Commune mixte de Saules

Plan de quartier « Champ de l'Âge »

Rapport justificatif au sens de l'art. 47 OAT

21J035 - Version 02, mai 2024

Figure 5 : Variantes de compensation des surfaces à bâtir

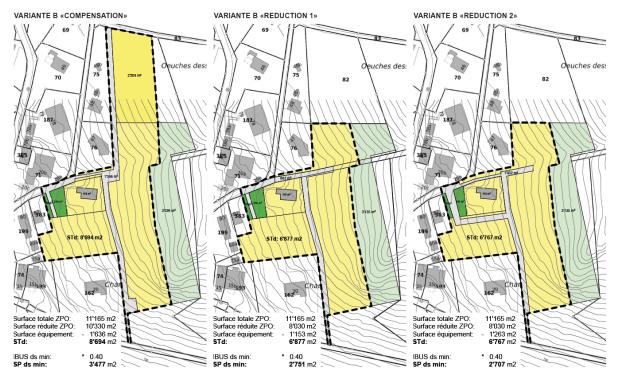
Dès les premières discussions, il est apparu que l'étalement sur toute la surface de la ZPO était incompatible avec une bonne intégration au site. La ligne de crête devait être laissée libre de toute construction et la partie est du périmètre également. Plusieurs essais de compensation, de gestion des accès ou de redéfinition du secteur ont été envisagés.

La compensation au nord a été abandonnée.

Figure 29 : Coupes avec indication des altitudes maximales

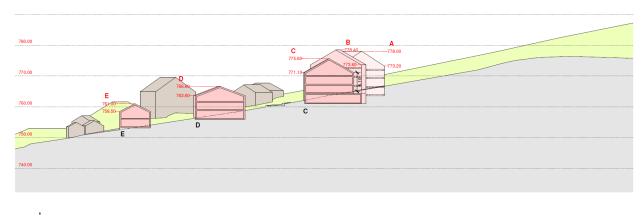
RA9	7	5 L'article mentionne que « ces altitudes peuvent, au besoin, être majorée de 30 cm ». Cette phrase pose problème. En effet, en plus de permettre une modification de l'aspect du projet, elle crée une insécurité juridique.	Supprimer cette phrase		L'article 8 a été adapté dans le sens de la demande.
RA10	7	6 Dans le même ordre d'idée, le PQ doit restreindre la possibilité de modifier considérablement le terrain naturel. L'article 13 al. 1 du règlement de quartier doit être précisé en lui ajoutant une hauteur maximale acceptable sans dénaturer les courbes naturelles du terrain.	Réserve et modification demandée pas comprise		L'article 13 a été adapté dans le sens de la demande.
RA11	7	6 Les lucarnes doivent faire l'objet d'une attention particulière : avec une proportion de 1/2, l'article 9 al. 9 du RQ n'est pas assez contraignant. Nous demandons de limiter la proportion de lucarnes à maximum 1/3 de la façade.	Revoir la proportion des lucarnes		L'article 9 a été adapté dans le sens de la demande. Le schéma de gauche a été adapté.
